REGULAÇÃO
RELATÓRIO TÉCNICO DE FISCALIZAÇÃO N. 1887/2026 – RTF

**Fiscalização regular no Sistema de
Abastecimento de Água e Sistema de
Esgotamento Sanitário de Nova Prata/RS.**

TERMO DE NÃO CONFORMIDADE (TNC)

TNC N.: 1887/2026

REGISTRO 3

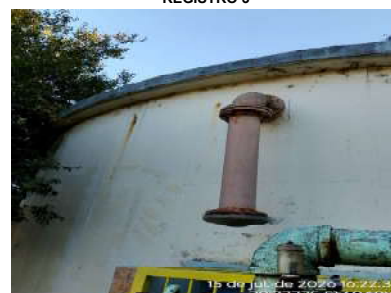
NC	CÓDIGO DA NC	UNIDADE	EBAT02 e R05
15	A3.10	CONSTATAÇÃO	Unidade não apresenta mapa de risco ou outra técnica ou ferramenta apropriada referente a saúde e segurança do trabalho
GRUPO	PRAZO	NÃO CONFORMIDADE	Não proporcionar a segurança das edificações e dos operadores.
2	180 dias	OBSERVAÇÃO	-

REGISTRO 1

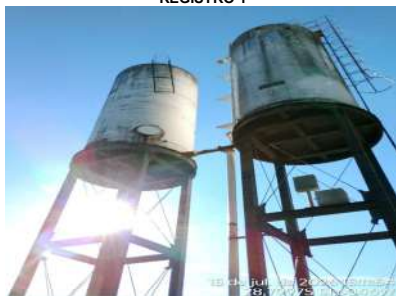
NC	CÓDIGO DA NC	UNIDADE	Reservatório R7 e R11
36	A5.18	CONSTATAÇÃO	Unidade não apresenta mapa de risco ou outra técnica ou ferramenta apropriada referente a saúde e segurança do trabalho
GRUPO	PRAZO	NÃO CONFORMIDADE	Não proporcionar a segurança das edificações e dos operadores.
2	180 dias	OBSERVAÇÃO	-

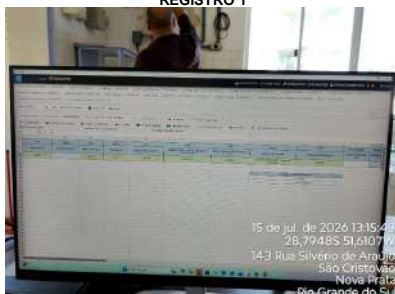
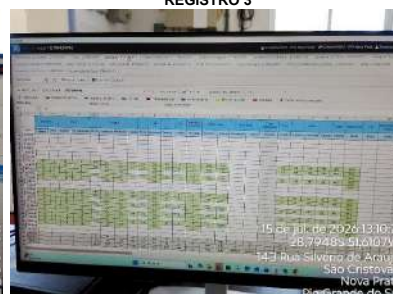
NC	CÓDIGO DA NC	UNIDADE	ETA
87	A4.5	CONSTATAÇÃO	ETA operando com vazão superior à capacidade indicada em projeto.
GRUPO	PRAZO	NÃO CONFORMIDADE	ETA operando com vazão superior à capacidade indicada em projeto
2	180 dias	OBSERVAÇÃO	Vazão indicada LO 68L/s ou 182131.2 m3/mês. Em Abril evidenciado operação em 95L/s dia 18/04/26; Em Maio evidenciada operação em 95L/s dia 09/05/26; em Julho evidenciado operação em 98L/s dia 14/07/26. No mês de Maio/26 ainda foi evidenciado que o volume mensal aduzido foi de 184016 m3/mês
